MH Teplárenský holding, a.s.

Vysvetlenie informácií č. 6

Vzhľadom na skutočnosť, že obstarávateľovi spoločnosti MH Teplárenský holding, a.s. boli doručené žiadosti o vysvetlenie údajov uvedených v súťažných podkladoch pre verejnú súťaž č. VS MAT 7 pre predmet zákazky „**Nová turbína TG-1 v závode Martin**“ (ďalej len „**verejná súťaž**“), ktorá bola vyhlásená zverejnením oznámenia o vyhlásení verejného obstarávania v Úradnom vestníku EÚ série S č. 15/2025 dňa 22.januára 2025 pod č. 43686-2025 a vo Vestníku verejného obstarávania č. 16/2025 OZN1512-MSP dňa 23.januára 2025 (ďalej len „**oznámenie**“), poskytujeme Vám v zmysle článku 10 súťažných podkladov k verejnej súťaži (ďalej len „**súťažné podklady**“) nasledujúce vysvetlenie.

„B_Souhrnná_technická_zpráva: 316-P-00-ME-TER-02_2-SK

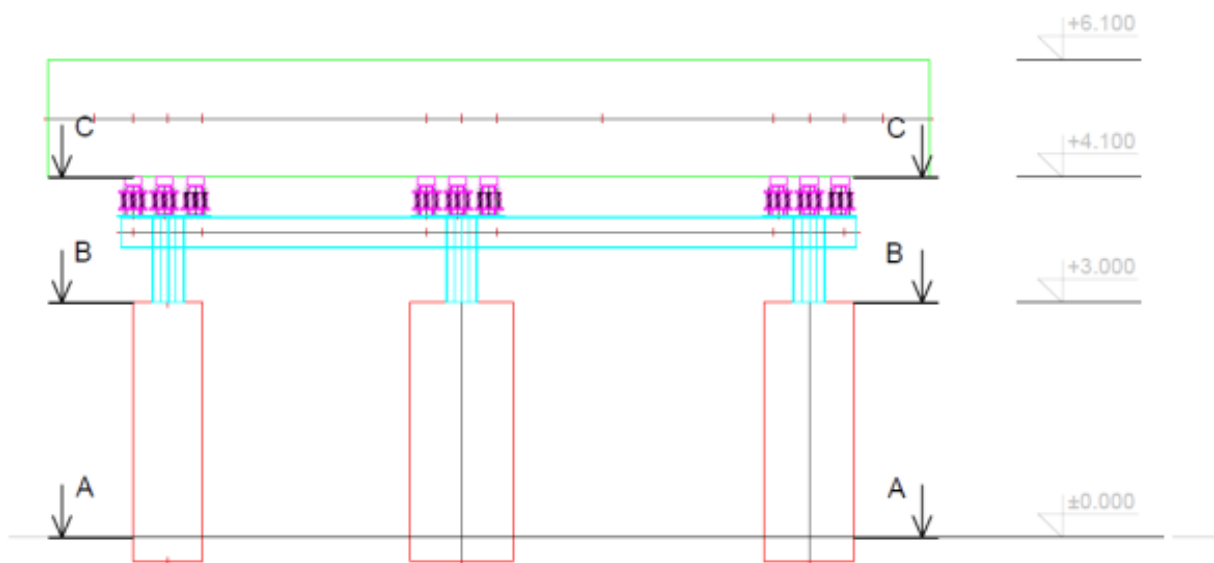
„Horná základová doska bude zbúraná, železobetónové stĺpy budú skrátene pod úroveň zaolejovania. Následne dobetónované a zapracované do požadovanej výšky. Na stĺpoch budú inštalované vibroizolátory, na ktoré bude položený distribučný oceľový rám. Turbogenerátor na spoločnom oceľovom ráme sa potom umiestni na rám.

Lze to pochopiť tak, že bude rám pro celý turbogenerátor, tedy turbína, převodovka, generátor na jednom společném rámu?“

Odpoveď č. 122:
